大飯発電所 3 号機加圧器スプレイライン配管溶接部における 有意な指示に対する亀裂進展計算及び破壊評価について

国立研究開発法人日本原子力研究開発機構
安全研究・防災支援部門
安全研究センター

図1 1B、3B、6B、12B管のシンニング部の表層部硬さの計測結果
(事業者説明資料 P. 79 の図 1¹⁾ に影響評価計算で用いた硬さ分布を加えて示した)

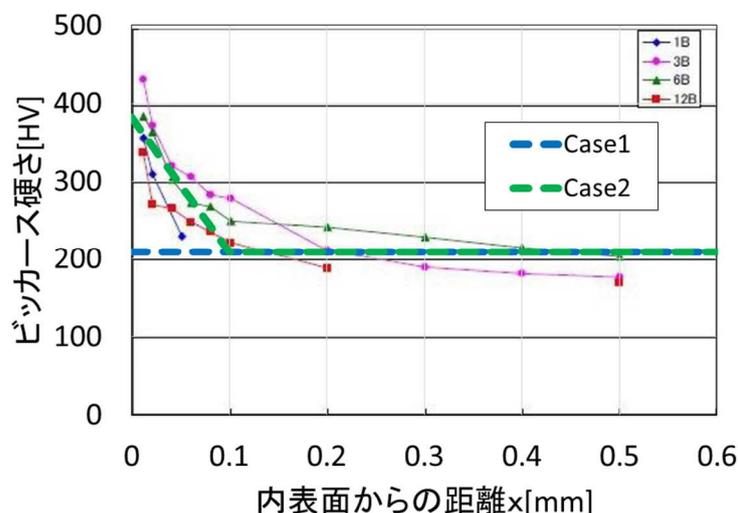
事業者説明資料¹⁾の P. 23 では、亀裂の発生原因分析において、“当該部は、シンニング加工により表層で 300HV を超える硬さとなっていることが想定”されるとしている。評価対象部位の製造を担当したメーカーでシンニング加工を実施した配管の表層部の硬さ計測結果を図 1 に示す。内表面の硬化層は表面点での SCC 進展速度を加速させ

ることとなり、この表面点での進展は半楕円亀裂の最深点の進展にも影響することから、亀裂進展量にはシンニング加工が大きく影響すると考えられる。そのため、配管のシンニング加工による表層部の硬化層を考慮して、以下の2ケースの亀裂進展計算を実施し、硬化層の影響を確認した。

Case 2における配管表層部の硬化層における硬さ分布については、図1を参考に、次式により設定した。

$$HV = -1727.5x + 381.75 \quad (3)$$

(ただし、 $x \leq 0.1$, x は内表面からの距離 [mm])

式(3)は、図1に示されている4つの配管(1B、3B、6B、12B)の内表面における硬さ計測結果の平均値(381.75 HV)と、表面から0.1 mm深さにおける硬さ(209 HV)を線形内挿して設定したものである。表面から0.1 mmよりも外表面側における硬さについては、事業者が設定した溶接による硬さ分布¹⁾を用いた。Case 1及びCase 2で設定した表層部の硬さ分布を図1に破線で示す。
